H6 副司机边板变形分析

1 产品模具分序图

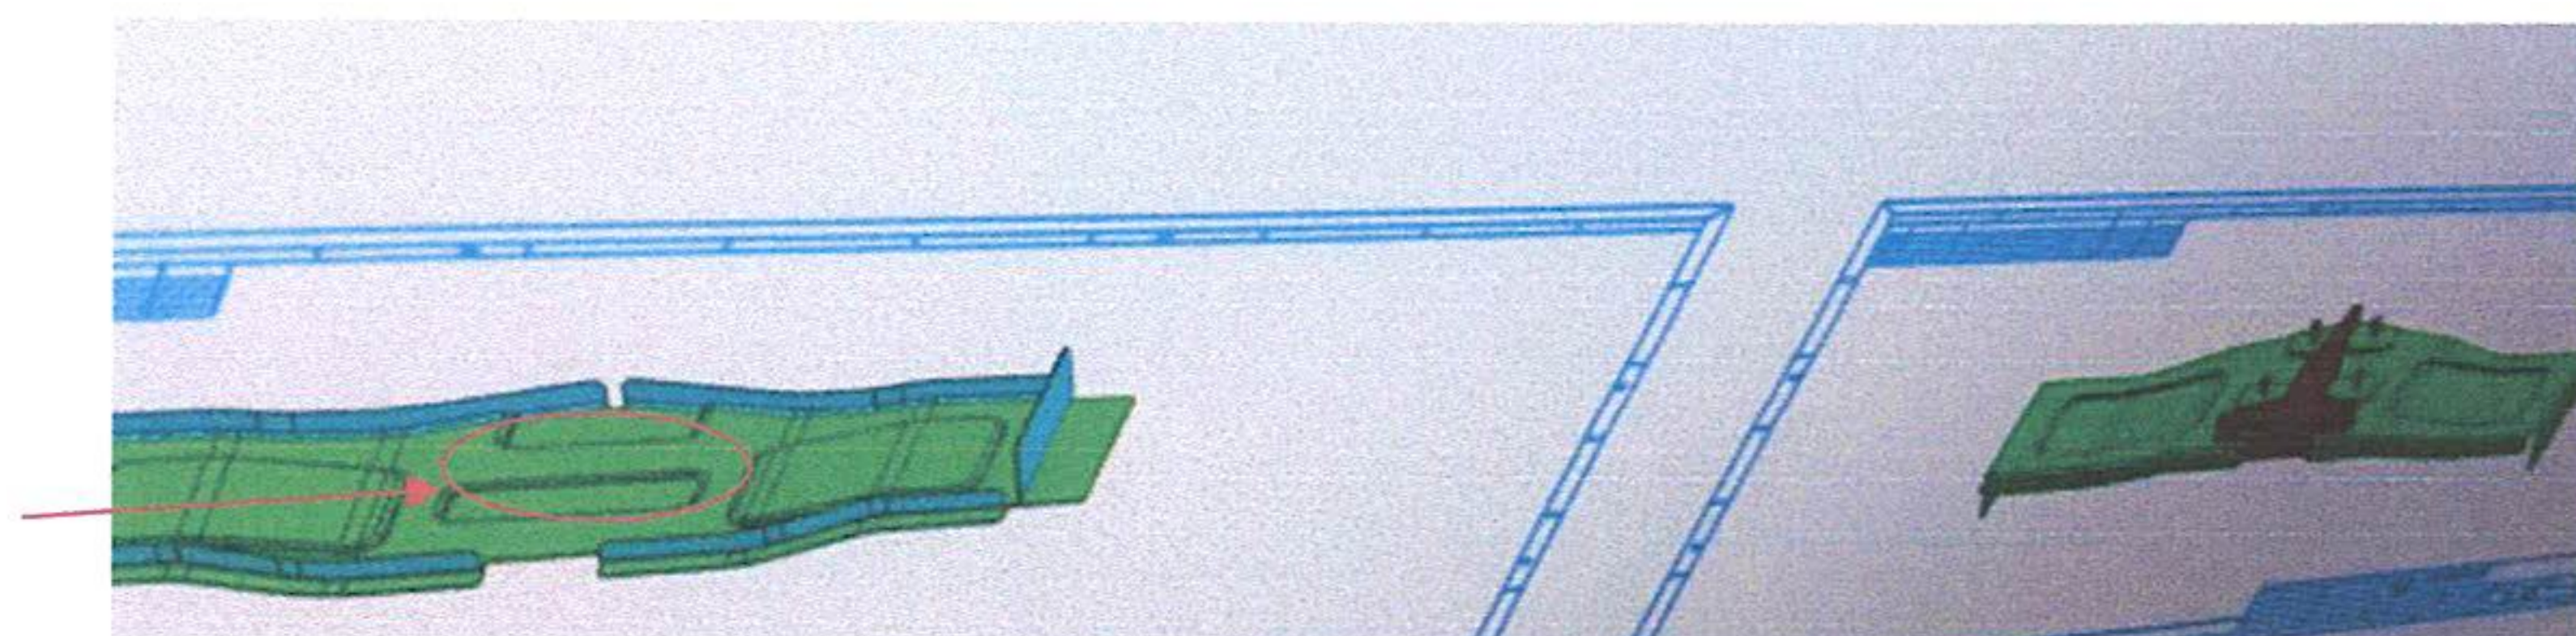
- 1) 如图上图红色圈内成型部分，在模具成型后会在凸起变形区域造成应力集中，前期材质为 QEST400，现在改为 SPFH590，设变材质后材料屈服强度增强，在成型后会增大应力集中，造成钣金件扭曲变形
- 2) 此产品变形原因还有设计问题，产品切断后，上面部分为平板中间加凸起，此种设计方案容易产生应力变形，此种设计想减少变形需要增加折弯。

结论：针对目前工件成型后变形，可以增加整形工序。

同意采用整形模，费用需再核算。
